AB „Kauno energija“ Petrašiūnų elektrinės galima rezervinio biokuro tiekimo schema, 2 lapai.

DĖL ATSAKYMŲ Į TIEKĖJŲ KLAUSIMUS (PIRKIMO NR. 180018)

Petrašiūnų elektrinės biokuro katilinės biokuro rezervinės padavimo sistemos į biokuro katilus įrengimo darbų pirkimas vykdomas supaprastinto atviro konkurso (toliau – Konkursas) būdu. Skelbimas apie pirkimą Centrinėje viešųjų pirkimų informacinėje sistemoje (toliau – CVP IS) paskelbtas 2016-10-24. Pasiūlymų pateikimo terminas numatytas 2016-11-17 10.00 val.

AB „Kauno energija“ Petrašiūnų elektrinės galima rezervinio biokuro tiekimo schema.

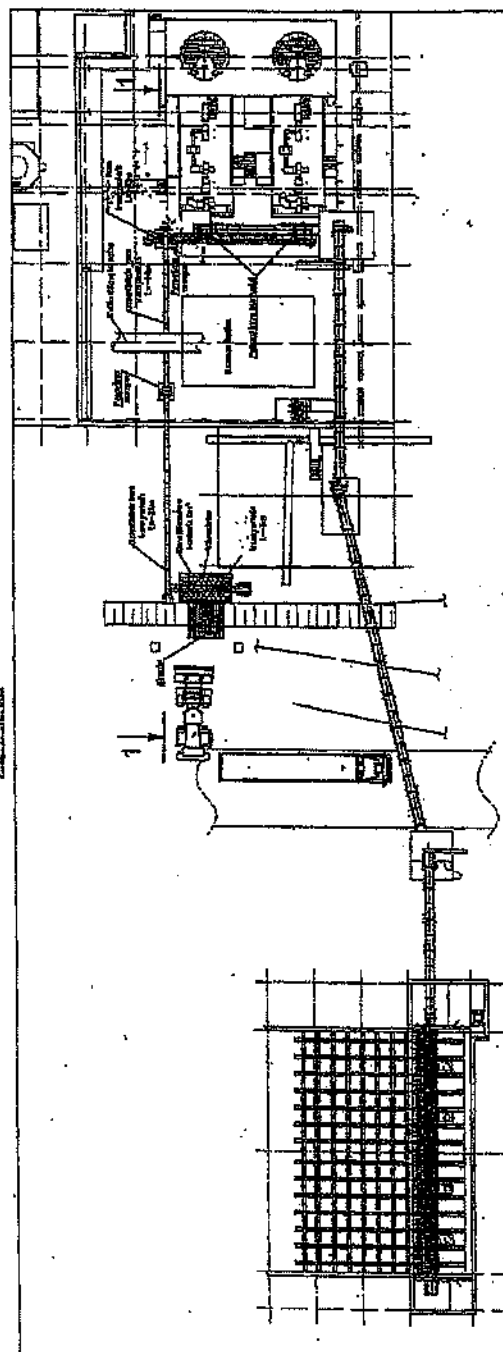
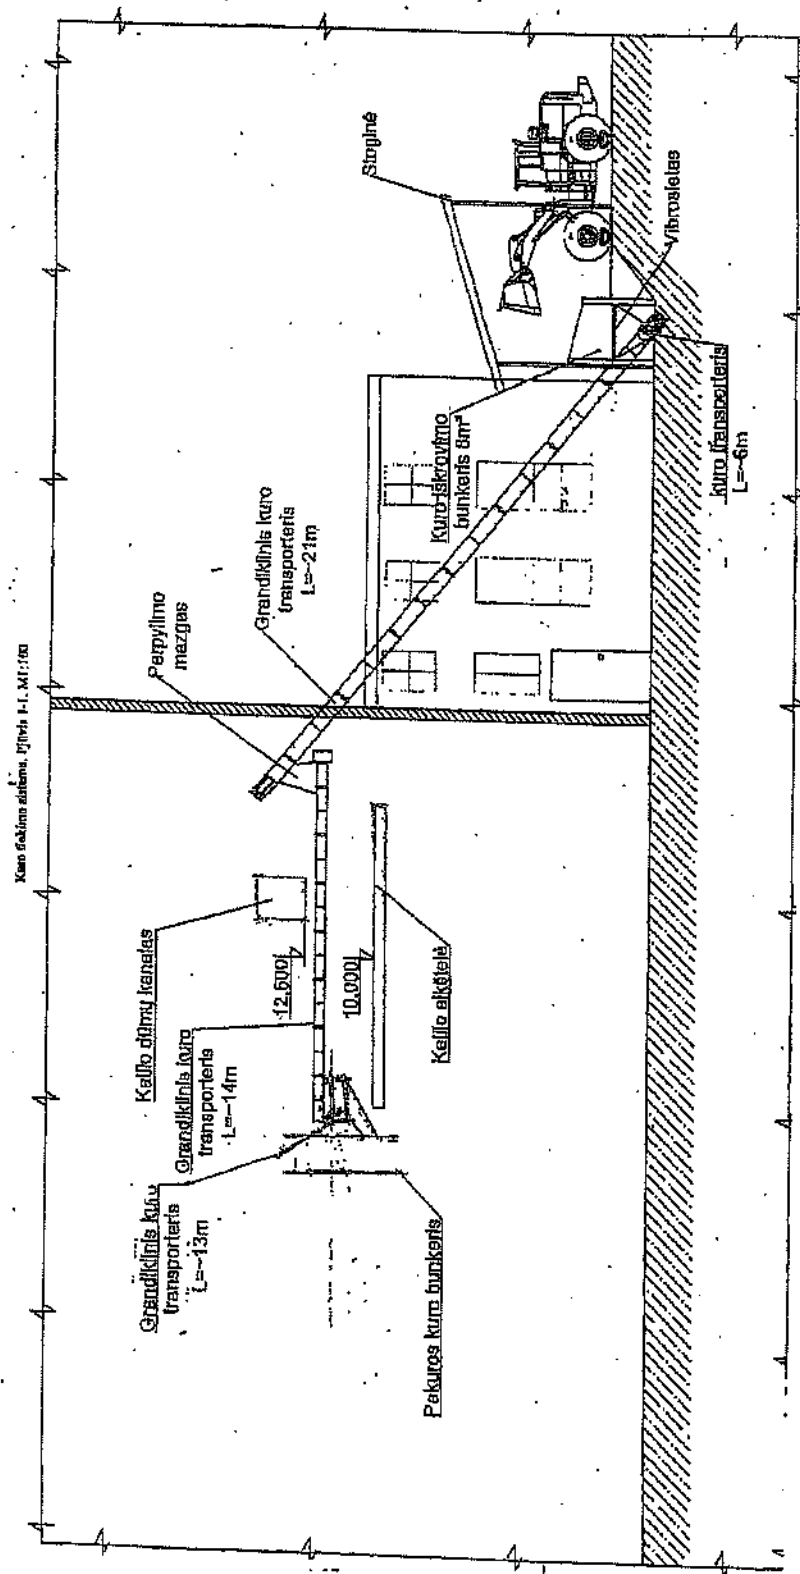
9. TS. 22p. Suprojektuoti, esant poreikiui, persipylimo mazgus, užsklandas, parinkti reikiamus motoreduktorius, numatyti takelazo priemones ir aikšteles sumontuotų įrenginių remontui. Prašome detaliau paaiškinti reikalavimą išreikštą terminu - „takelazo priemonės“. Prašome patikslinti, ar tiekėjas turi numatyti aptarnavimo aikšteles (galimo remonto - apžiūros atveju) per visą kuro transporterių atstumą - ilgį?

11. TS 11.3 p. „Vibro sietas su valdymo skydu (dažnio keitikliu greičio kitimui).“ Prašome patvirtinti, jog tiekėjas siūlydamas kuro bunkerį be vibro sieto, kuris bus komplektuojamas su ne mažiau efektyvesne įranga dėl apsaugos nuo neleistino kuro kiekio, dydžio patekimo, užtikrindamas sklandų kuro byrėjimą į transporterį ir kitus pagrindinius techninius parametrus, atitiks keliamus TS reikalavimus.

12. TS 11.4 p. Kuro iškrovimo bunkeryje numatyti grandiklinį transporterį į kuro padavimo sistemą (į pakėlimo grandiklinį transporterį). Prašome patvirtinti, jog tiekėjas atitiks techninės specifikacijos reikalavimus siūlydamas kuro bunkerį, kuris nereikalaus papildomo transporterio bunkeryje ir dirbs tiesiogiai sklandžiai su pakėlimo grandikliniu transporteriu užtikrindamas pagrindinius techninius parametrus.

1. Įrenginio elektros maitinimą numatyti iš biokuro katilinės 0,4 KV spintos AIK80-U1, joje įrengiant apsaugos automata. Papildomų prisijungimui rekonstrukcijų numatyti nereikia.
2. Valdymo skydo sumontavimo vieta turi būti nustatyta projektavimo metu. Šalia kuro bunkerio turėtų būti įrengtas avarinis išjungėjas bei vietinis paleidimo jungiklis įrenginio išbandymui. Valdymo skydas galėtų būti montuojamas šalia biokuro katilų vietinio valdymo skydų.
3. Kuro padavimo sistema prie rezervinio generatoriaus nejungiama.
4. Vaizdo stebėjimo kamera turi būti prijungta prie biokuro stebėjimo sistemos.
